対象事業内容変更届出書

対象事業の名称	ウインドパーク南伊吹風力発電事業（仮称）	
対象事業の種類	高層工作物又は高層建築物の建設 (建築基準法施行令第 138 条の工作物高さ 50m 以上)	
変更の内容	変更前	添付資料の通り
	変更後	添付資料の通り
変更予定年月日	平成 24 年 8 月 24 日	
変更の理由	取付道路の事業実施区域への組入および施設計画の見直し	
連絡先	名古屋市瑞穂区洲雲町四丁目 45 番地 株式会社シーテック 再生可能エネルギー事業部風力発電 G 電話番号 052-852-6983 担当者名

図2.3 風力発電機位置および工事車両の運行経路

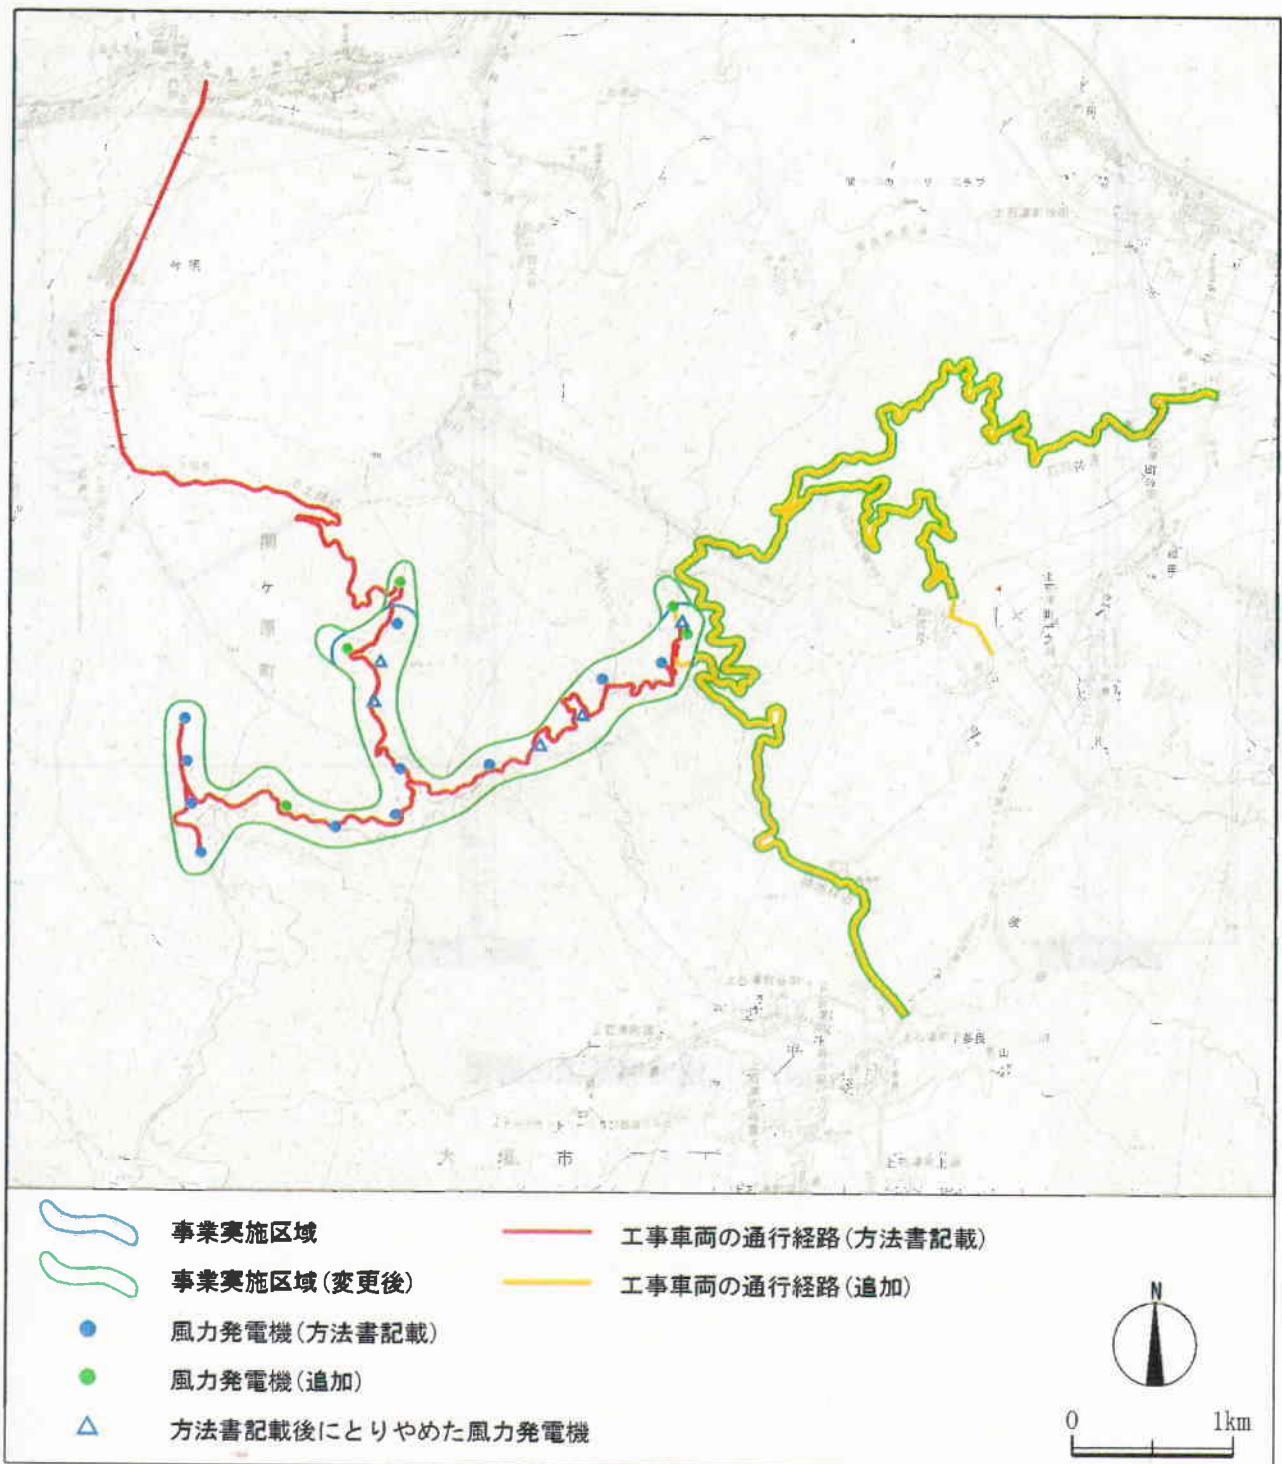
方法書 ページ	項目	記載内容	変更前	変更後
2-2	対象事業の内容 (3) 事業予定		想定年間発電量は約78,500MW h 工事着手年月：平成25年10月予定 工事完了年月：平成29年 2月予定	想定年間発電量は約94,200MW h 工事着手年月：平成27年 4月予定 工事完了年月：平成30年 3月予定
	(4) 土地利用計画		敷地面積：約12.5ha (中略) 管理道路：約5.89ha	敷地面積：約15.2ha (中略) 管理道路：約8.59ha
	(5) 造成計画		土地改変面積：約12.5ha 切土量：約39万m ³ 盛土量：約39万m ³	土地改変面積：約15.2ha 切土量：約47万m ³ 盛土量：約47万m ³
2-3	(6) 施設計画 図2.1		風力発電機：16基 出力32,000kW (2,000kW×16基) 程度 事業実施区域の位置	風力発電機：16基 出力48,000kW (3,000kW×16基) 程度 造成を伴う工事車両の通過経路の事業実施区域への追加 添付資料2のとおり
2-4	図2.2		ブレードの直径80,000mm程度	ブレードの直径100m程度 添付資料3のとおり
	(7) 道路計画		運行経路には基本的に既存の町道と林道(下土林道)を利用するが、(略)新設する予定である。関係車両は国道21号線から関ヶ原今須地区を経由して下土林道より事業実施区域に至る予定である。	運行経路には基本的に既存の市道、町道と林道(勝地林道等)等を利用するが、(略)新設する予定である。関係車両は国道21号から関ヶ原今須地区を経由して下土林道を利用する経路と国道365号から勝地林道を利用する経路などで事業実施区域に至る予定である。
2-5	図2.3		工事車両の運行経路	風力発電機5基の位置変更 勝地林道、萩原林道、北の谷作業道の追加 添付資料4のとおり
2-6	表2.1		工程計画	年月の延期 添付資料5のとおり

方法書ページ	項目	記載内容		備考
		変更前	変更後	
2-2	対象事業の内容 (3) 事業予定 (4) 土地利用計画 (5) 造成計画 (6) 施設計画	想定年間発電量は約78,500MWh	想定年間発電量は約94,300MWh	記載変更
		工事着手年月：平成25年10月予定 工事完了年月：平成29年 2月予定	工事着手年月：平成27年 4月予定 工事完了年月：平成30年 3月予定	記載変更
		敷地面積：約12.5ha (中略) 管理道路：約5.89ha	敷地面積：約15.2ha (中略) 管理道路：約8.59ha	記載変更
		土地改変面積：約12.5ha 切土量：約39万㎡ 盛土量：約39万㎡	土地改変面積：約15.2ha 切土量：約47万㎡ 盛土量：約47万㎡	記載変更
		風力発電機：16基 出力32,000kW (2,000kW×16基) 程度	風力発電機：16基 出力48,000kW (3,000kW×16基) 程度	記載変更
		事業実施区域の位置	造成を伴う工事車両の通過経路の事業実施区域への追加	記載変更
2-3	図2.1	フレードの直径80,000mm程度	フレードの直径100mm程度	記載変更
2-4	図2.2 (7) 道路計画	運行経路には基本的に既存の町道と林道(下土林道)を利用するが、(略)新設する予定である。関係車両は国道21号線から関ヶ原今須地区を経由して下土林道より事業実施区域に至る予定である。	運行経路には基本的に既存の市道、町道と林道(勝地林道等)等を利用するが、(略)新設する予定である。関係車両は国道21号から関ヶ原今須地区を経由して下土林道を利用する経路と国道385号から勝地林道を利用する経路などで事業実施区域に至る予定である。	記載変更
2-5	図2.3	工事車両の運行経路	風力発電機5基の位置変更 勝地林道、萩原林道、北の谷作業道の追加	記載変更
2-6	表2.1	工程計画	年月の延期	記載変更
